Produktänderungsinformation (PCN)

PCN-Nr.:	AAB170060	Datum:	23.04.2018
Artikel:	Gemäß Artikelliste

Änderung des O-Ringes auf Formdichtung

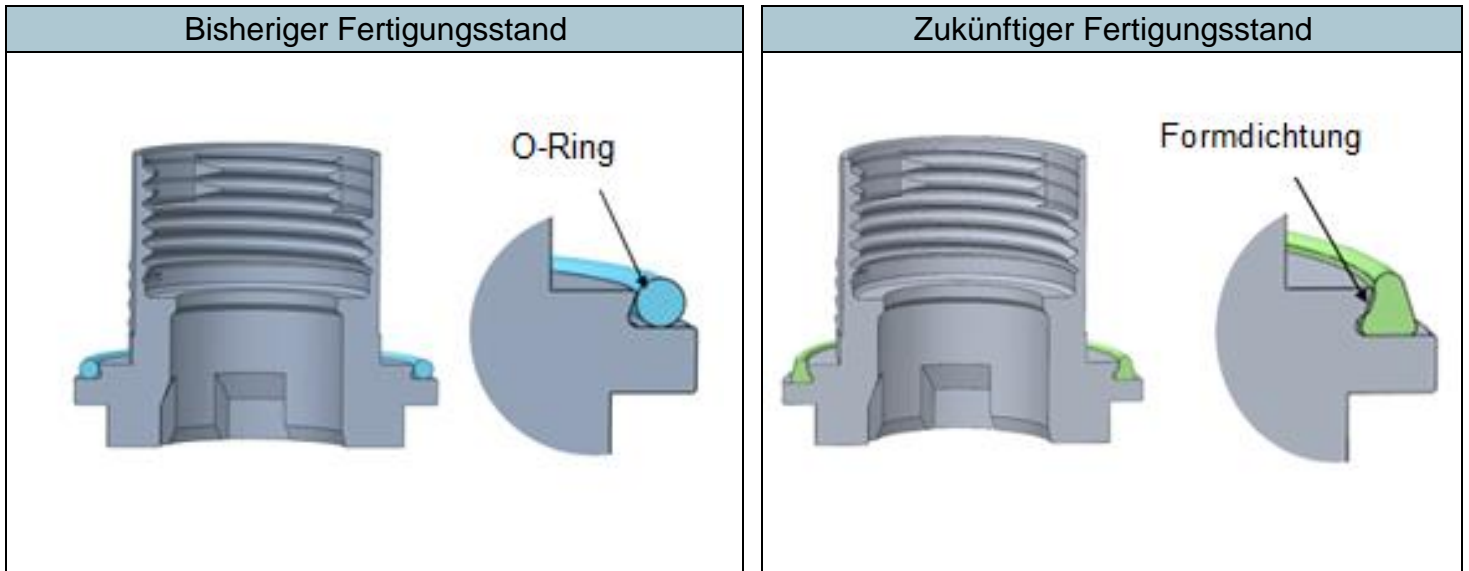
Zukünftig werden die Produkte aus der beigefügten Artikelliste anstatt mit einem O-Ring, mit einer Formdichtung ausgeliefert. Dadurch wird der Sitz der Dichtung verbessert. Die elektrischen und technischen Eigenschaften der Produkte bleiben bestehen.
